SS時間：550us設定 ($C_{SS}=22\text{nF}$)

SS時間：1.1ms設定 ($C_{SS}=44\text{nF}$)

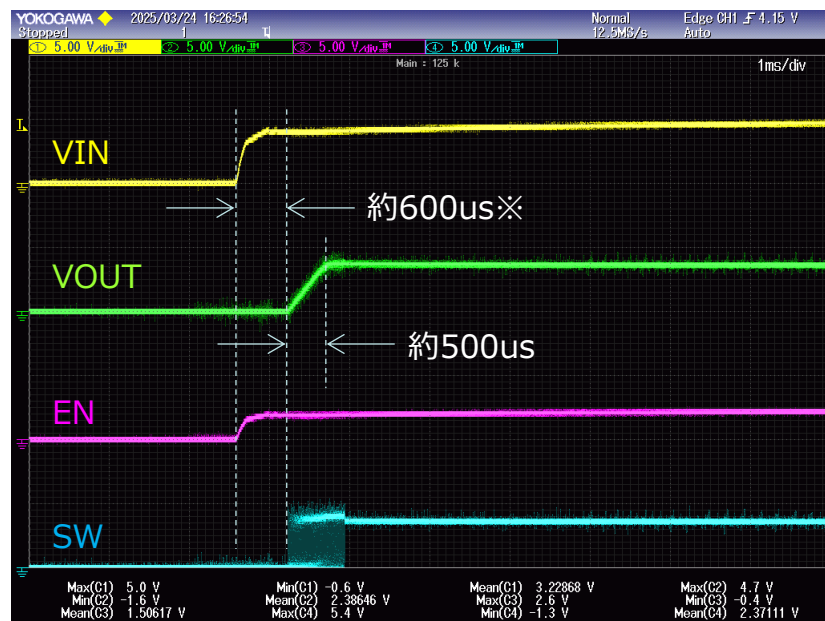
立上がらない

※提出済み資料は6msと記載しておりましたが、桁を間違えておりました。
大変申し訳ございません。
訂正します。

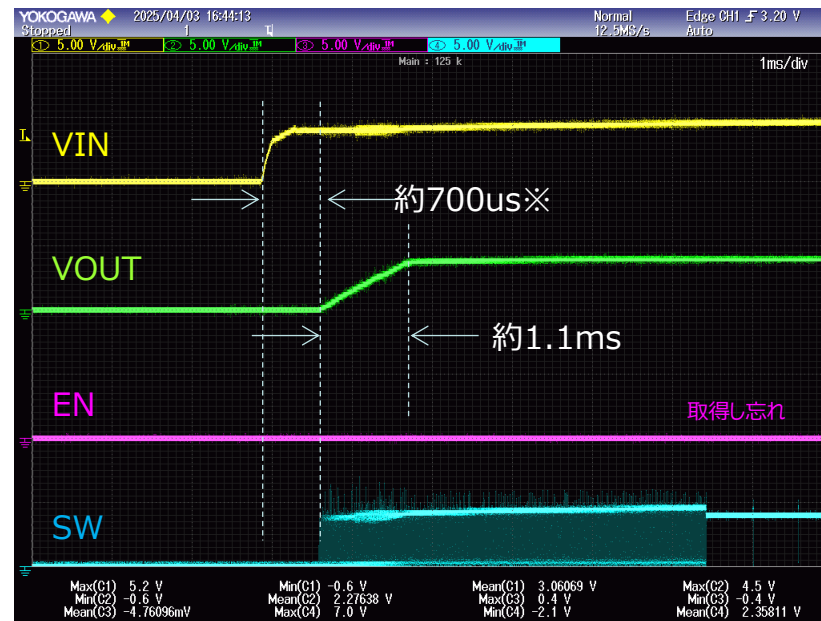
正常に立上がる

SS時間を長めに設定すると、正常に立上がりました。
考えられる要因をアドバイス頂けると助かります。
ご回答の程宜しくお願い致します。

立上がらない場合

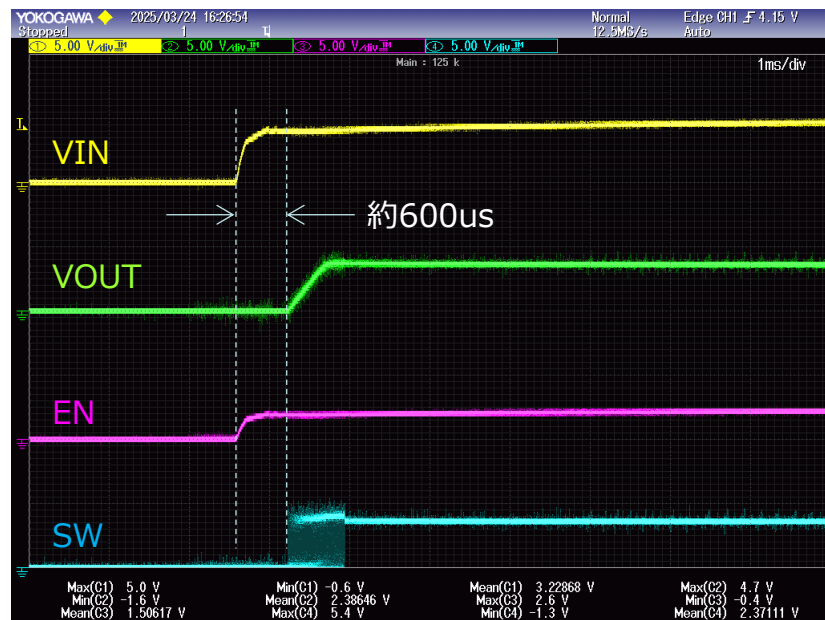
立上ろうとはするが、徐々に電圧が下がり、最終的に立上がらない

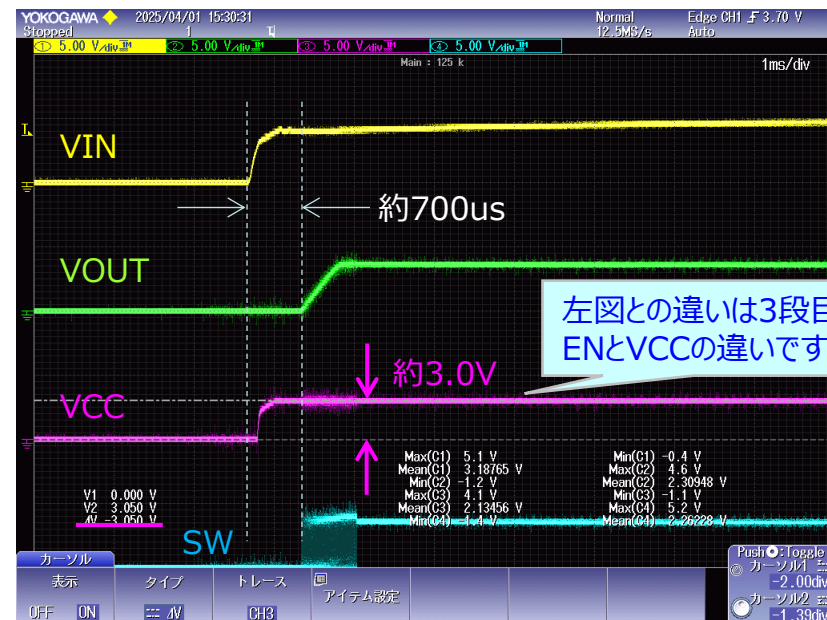
VCCは時間が経過しても安定
(徐々に電圧が下がることはない)
